Modulo per la presentazione delle osservazioni per i piani/programmi/progetti sottoposti a procedimenti di valutazione ambientale di competenza statale

Impianto per la produzione di energia da fonte eolica denominato "Parco eolico Toscana", sito nel Comune di Toscana (VT) e relative opere di connessione nei Comuni di Toscana (VT) e Arlena di Castro (VT).
Codice procedura (ID_VIP/ID_MATTM): 5419

OGGETTO DELLE OSSERVAZIONI

Figura 23 Schema di distribuzione degli impianti da FER: in rosso, gli aerogeneratori esistenti, in blu quelli in progetto, in magenta gli impianti fotovoltaici esistenti e in arancio quelli in iter di VIA e di Autorizzazione Unica.

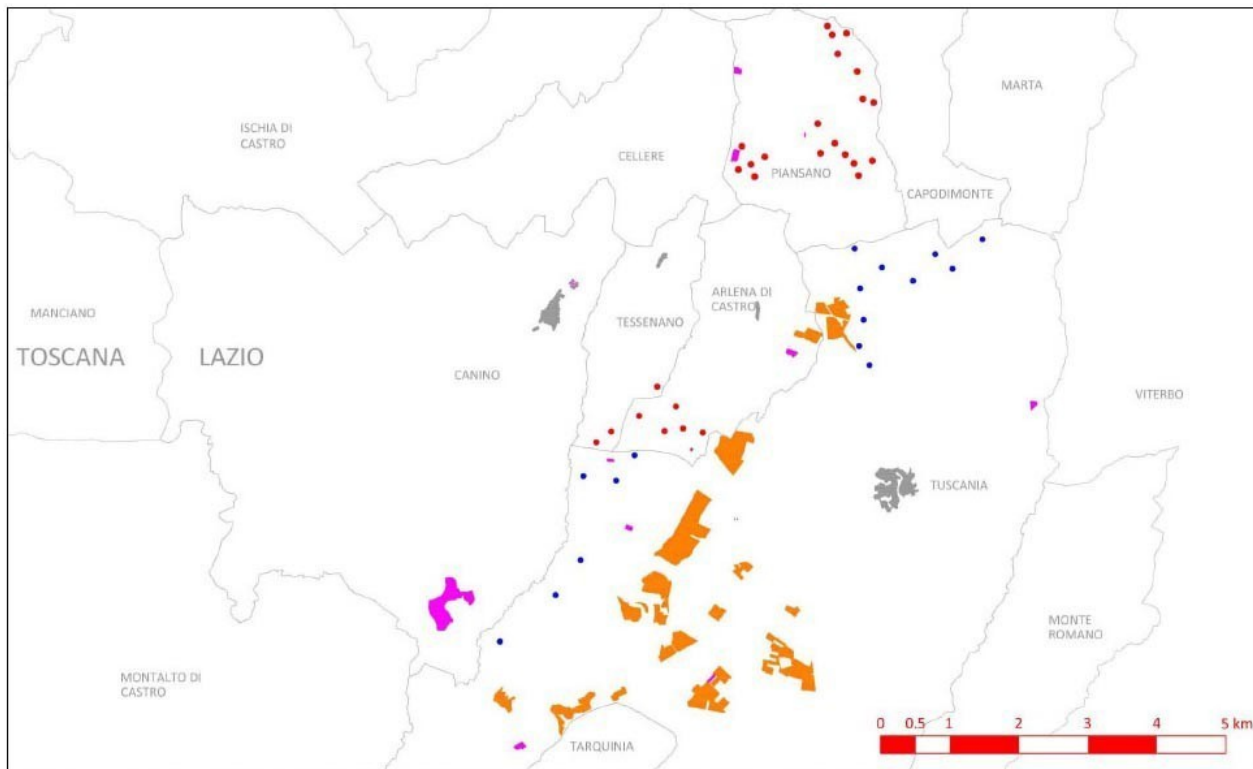
La figura 23 su SINTESI NON TECNICA DEL SIA (GE_TSC01_PD_SIA04), così come altre mappe di analisi di impatti cumulativi (GE_TSC01_PD_9_1_2, GE_TSC01_PD_9_1_3, GE_TSC01_PD_9_1), omette di rappresentare un ulteriore aerogeneratore presente nel territorio dei comuni di Tessennano e Arlena di Castro, in cui gli aerogeneratori di progetto sono 9 e non 8, mentre non è mai rappresentata una mappa con un'analisi di impatto cumulativo, che comprenda cioè cavidotti, stazioni di utenza e stalli che pure fanno parte del progetto, in relazione di incidenza con i BENI PAESAGGISTICI (ai sensi del D.LDG.42/04 e ulteriori beni da PTPR Lazio). Si tratta di carenze sostanziali che non permettono una valutazione visiva olistica dell'impatto paesaggistico. Allo scopo sarebbe utile anche una mappa con la sovrapposizione dei lavori di realizzazione comprensiva di tutte le aree necessarie, da sovrapporre all'analisi di Impatto cumulativo, in modo da includere sia gli aerogeneratori e i campi fotovoltaici esistenti, sia gli aerogeneratori e i campi fotovoltaici in V.I.A., senza limitarsi ad una rappresentazione semplificata come quella della figurina 23.

Nonostante questo dalla stessa figura 23, emerge come dal Lago di Bolsena al mare Tirreno si stia creando un nuovo territorio che andrà a costituire di fatto un paesaggio industriale, costellato come è di pale eoliche, campi fotovoltaici e stazioni di utenza.
